监理检查记录表

工程名称：大陆汽车电子（连云港）有限公司 228.9kWp 屋顶分布式光伏发电项目

编号：JXM13-DLQC-002

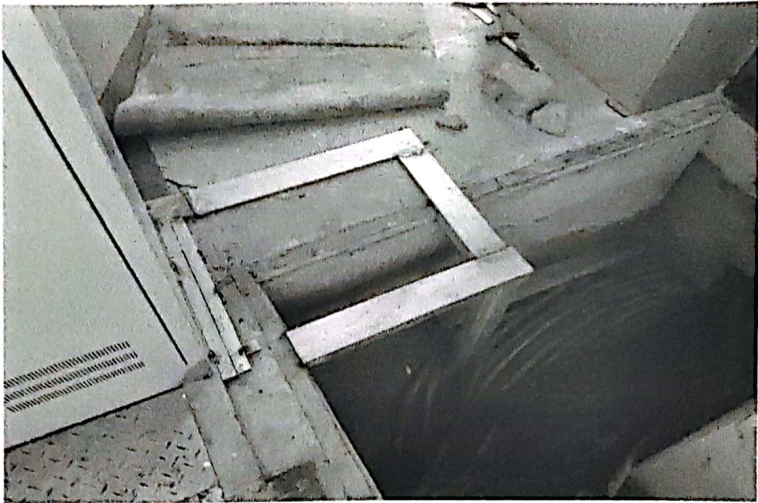
施工单位	浙江华伏太阳能科技有限公司	监理单位	常州正衡电力工程监理有限公司
检查时间	2023.07.13	检查地点	办公楼屋面
检查类型	☒ 巡视 ☐ 定期 ☐ 专项		
施工及检查情况简述	并网柜基础焊接		
存在问题	基础槽钢焊接部位未做防腐 		
整改要求	对焊接部位刷漆做防腐。		
检查人	陶玉荣	施工项目部 签收人/日期	杨国其
整改情况	整改负责人：杨国其 日期：2023.7.13		
复查意见	已整改 复查人：陶玉荣 日期：2023.7.13
